**Oggetto: D.Lgs. 152/06 Parte II Titolo III bis – art 29 decies del D.lgs. 152/06 e ss.mm.ii
AIA N° DPC026/160 del 07/07/2021
Rapporto Finale dell'Ispezione straordinaria effettuata presso l'impianto della ditta Centro
Depurazione S.r.l. sito nel comune di Chieti
Riscontro nota Regione Abruzzo N. 0275838/23 del 27/06/23**

A riscontro della richiesta dell'A.C. di cui all'oggetto, si trasmette in allegato alla presente il RAPPORTO FINALE dell'ispezione integrata ambientale straordinaria effettuata presso l'impianto in oggetto ai sensi dell'art. 29-decies comma 4 del sopracitato decreto.

FOTO 1 – SCHEDA DI OMOLOGA

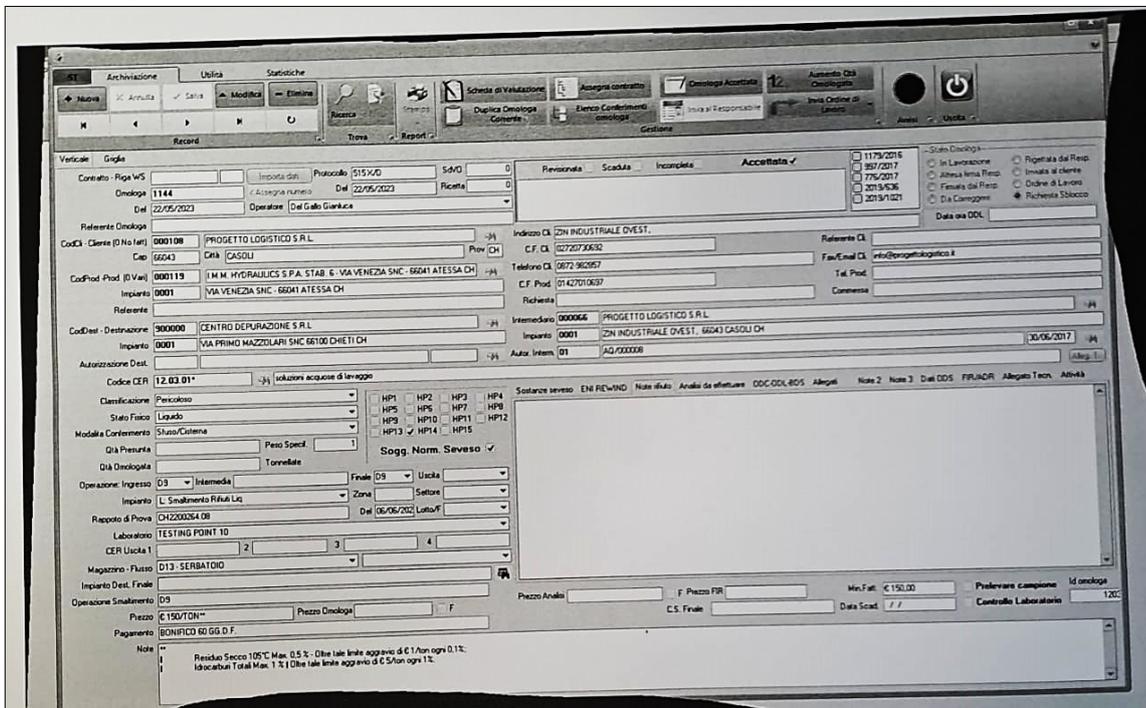
Nel corso del sopralluogo del 20/07/2023 i tecnici Arta hanno acquisito la scheda di omologa (Foto 1) nella quale è stata implementata una sezione per la classificazione Seveso del rifiuto.

- ⇒ Si chiede alla ditta di prevedere il confronto con il D.Lgs. 105/2015 in maniera completa e non solo associando la categoria Seveso alle frasi HP pertinenti, tenendo conto di quanto indicato nella LG SNPA 105/2021.

- ⇒ Si chiede alla ditta di integrare nel Report annuale (2022) la sezione relativa alla Seveso come da prescrizione AIA.
- ⇒ Il file excel predisposto per tenere sotto controllo i quantitativi deve associare ad ogni rifiuto la categoria Seveso di appartenenza ai sensi dell'allegato 1 parte 1 del D. Lgs. 105/15, deve calcolare le quantità presenti per ogni categoria e deve automaticamente applicare anche la verifica secondo la regola della media pesata.
